Vår referanse: PLAN-2023/11595-23
Saksbehandler: Marianne Veste
Dato: 21.06.2023

Referat oppstartsmøte – reguleringsplanarbeid Fana, Gnr. 40, Bnr. 420, Sørhaugen, Skjold, Reguleringsplan, Arealplan-ID 71320000

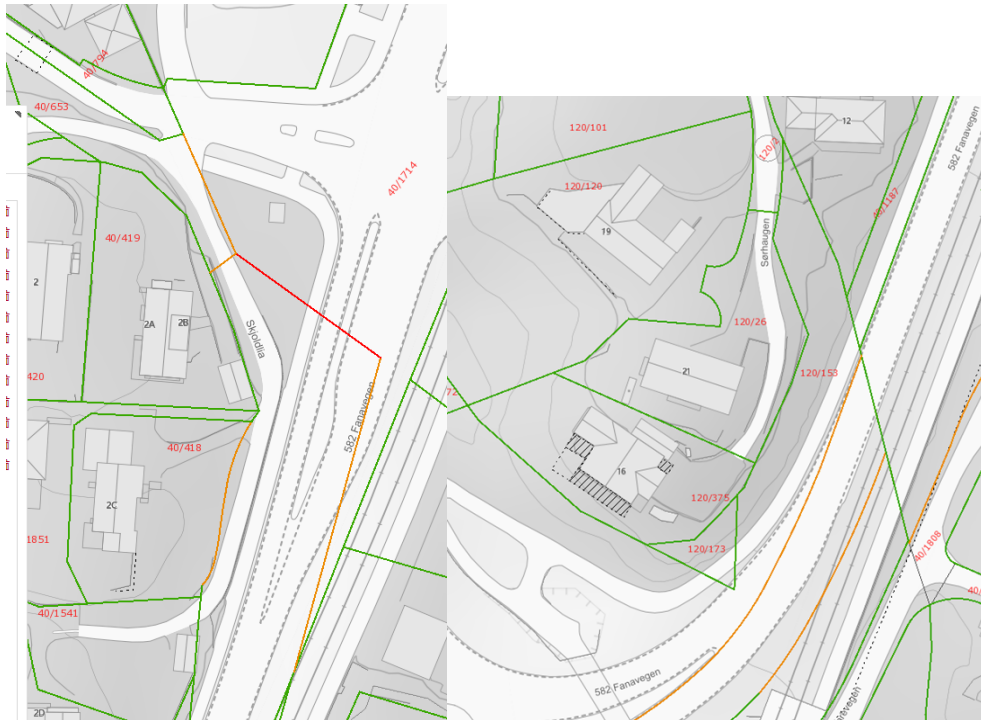
Ser stort sett bra ut, men behov for noen mindre justeringer mot vegareal.

Man overlapper helt plan 30760000. Vurder om denne i tillegg til å bli erstattet kan foreslås opphevet i samme planprosess (bør trolig være et avhengighetsforhold – at opphevingen kun er aktuell så fremt den nye planen vedtas).

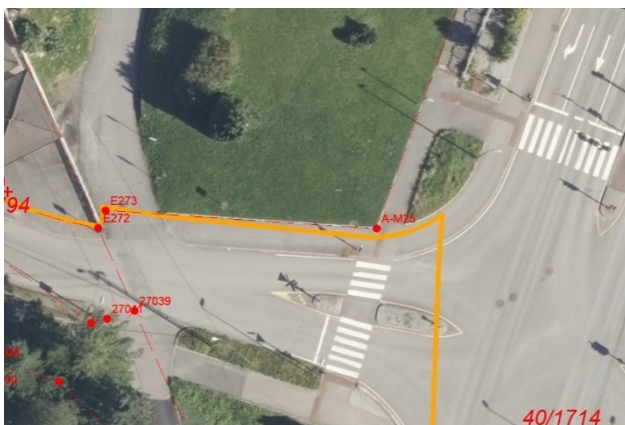
Her må man justere plangrensen slik at man følger eiendomsgrense/ bebygget situasjon:

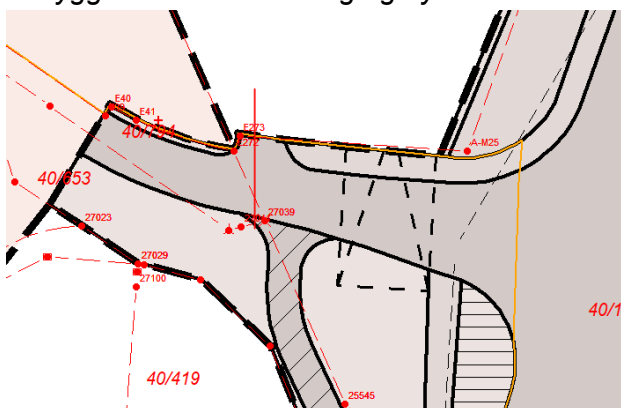
Både eiendomsgrense og fkb-data går noe lenger nord enn foreslått plangrense. I tillegg klipper avgrensingen trafikkøyen – kan man få en bedre grense der? Årsak til grensen er at man har fulgt regulert situasjon (bildet under). Men her vil den bebyggede være mer riktig/og nyere.

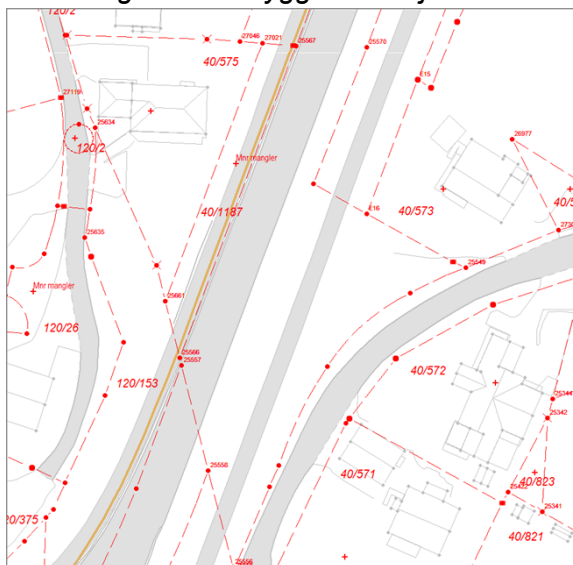
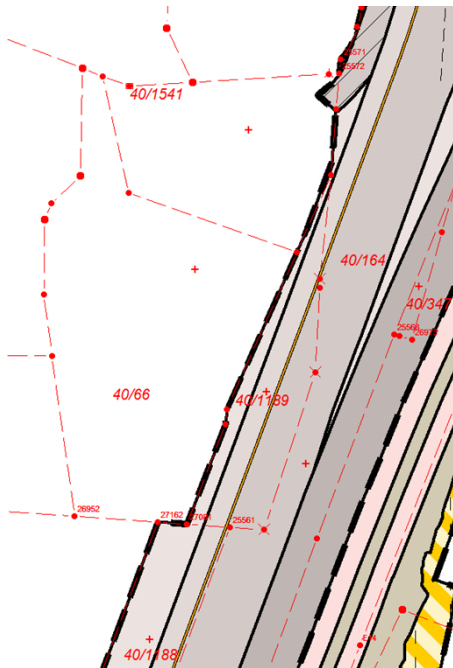
**Tilsvarende som over - må også se på avgrensning mot fanavegen, per nå følger foreslått plangrense regulert situasjon – men det nok nå vil være mer naturlig å utvide litt og følge eienomsgrense/bebygget situasjon.*

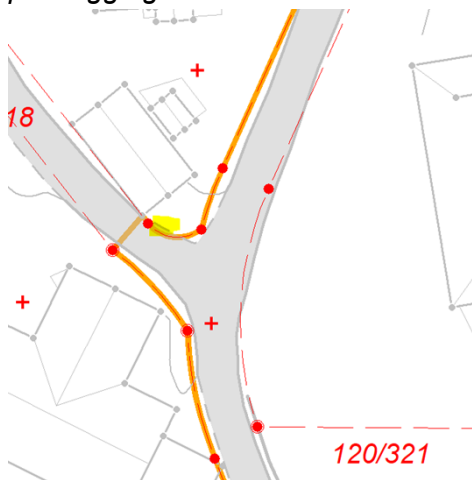
**Her er en situasjon hvor man har fulgt eiendomsgrense, men hvor et ligger inntegnet veiareal utenfor i dag – betyr ikke at plangrensen er feil, men noe å være obs på i planleggingen.*

Det kan hende FKB har feiltolket avkjørsel som vei også.
